改善箇所説明図

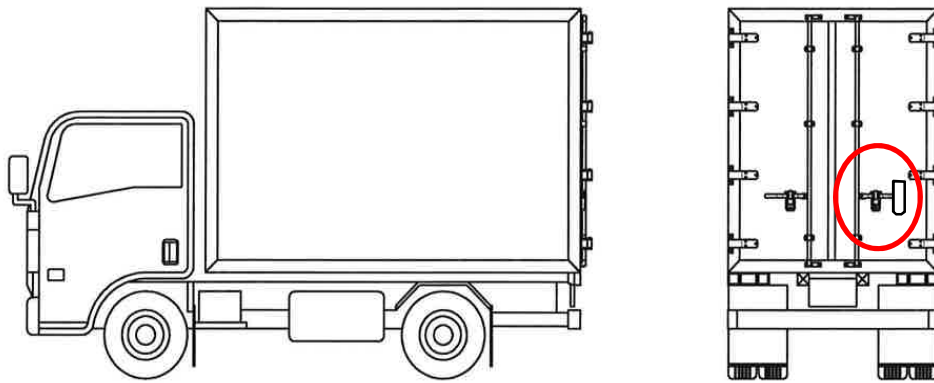
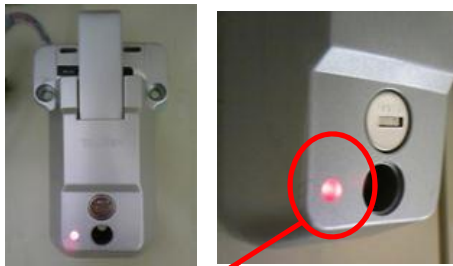
基準不適合発生箇所

冷蔵冷凍車の荷室ドア施錠装置の施錠確認ランプの灯色が不適切なため、リモコンキーにて施錠装置を開錠した場合、当該赤色ランプが点灯した状態で走行することが可能であることから、道路運送車両の保安基準第42条で定めるその他の灯火等の制限に抵触する。

改善措置の内容

全車両、施錠確認ランプの灯色を緑色にした対策品に交換する。
